Korrekturblatt

Schnitt F - F

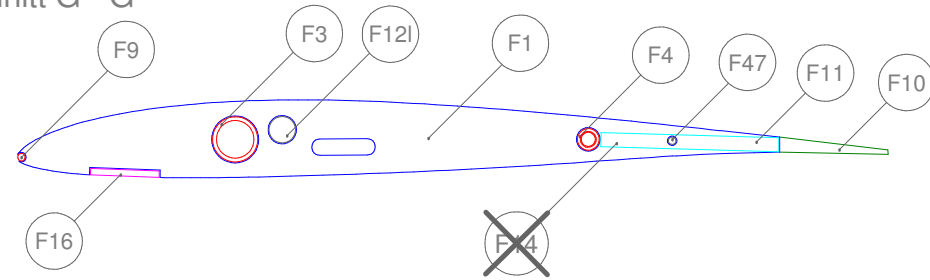
Leider sind uns im Plan bei den Bauteilnummern Fehler unterlaufen.
 In den Schnitten F-F und G-G muss die Endleiste mit F10 bezeichnet werden.
 Das Verstärkungsdreieck F11 im Schnitt G-G ist fälschlicherweise zusätzlich mit F14 gekennzeichnet

Hier die korrekten Nummern der Halbrippen
